SÄKERHETSMEDDELANDE (SM)

Ibruktagnig av västra slingan Högdalsdepån

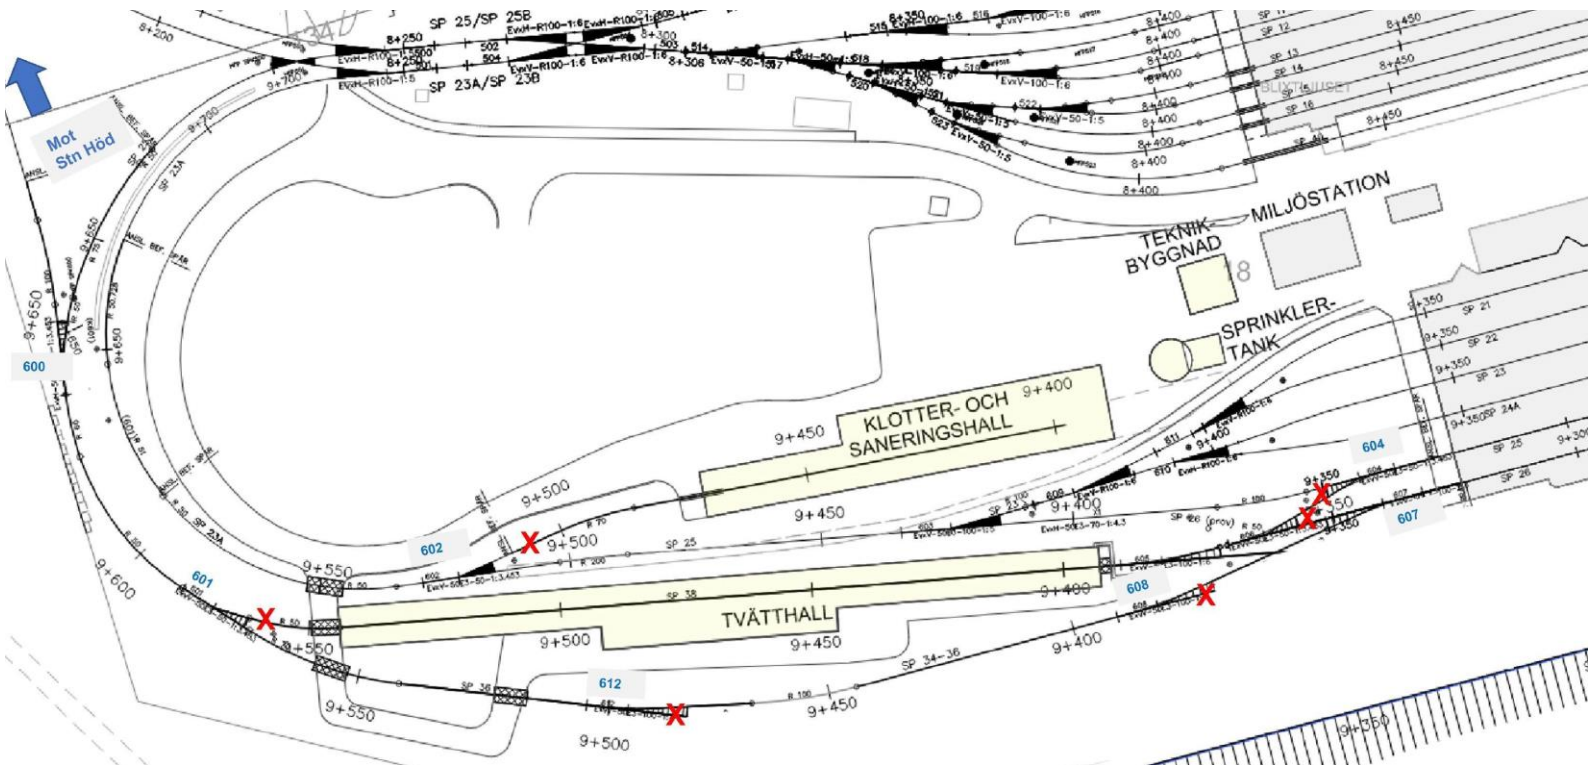
Under söndagskvällen den 16/4 ibruktares västra slingan i Högdalsdepån. Dessutom är det en ny spårsträckning med nya och även borttagna växlar mot verkstadshallen.

I och med detta säkerhetsmeddelande så tas Tri Tub i bruk i västra slingan och Byggsäkerhetsinstruktion SSÄ INS-0570 version 1 upphör att gälla.

600	Ny växel	Ersätter vx 601 vid den s.k. köksvägen
601	Ny växel	Leder in till nya tvätthallen samt till spår 26 via utsidan av tvätthallen, klovas mot spår 26
602	Befintlig växel	Leder till spår 21-25 samt till nya klotter o saneringshallen
604	Ny växel	Leder från spår 25 till tvätthallen samt mot västra slingan
607	Ny växel	Leder från spår 26 till tvätthallen samt mot västra slingan via utsidan av tvätthallen, klovas mot västra slingan via utsidan av tvätthallen
608	Ny växel	Leder till spår 26 samt nya uppställningshallen, via utsidan av tvätthallen, klovas mot spår 26
612	Ny växel	Leder mot vx 608 samt nya uppställningshallen, via utsidan av tvätthallen, klovas mot vx 608
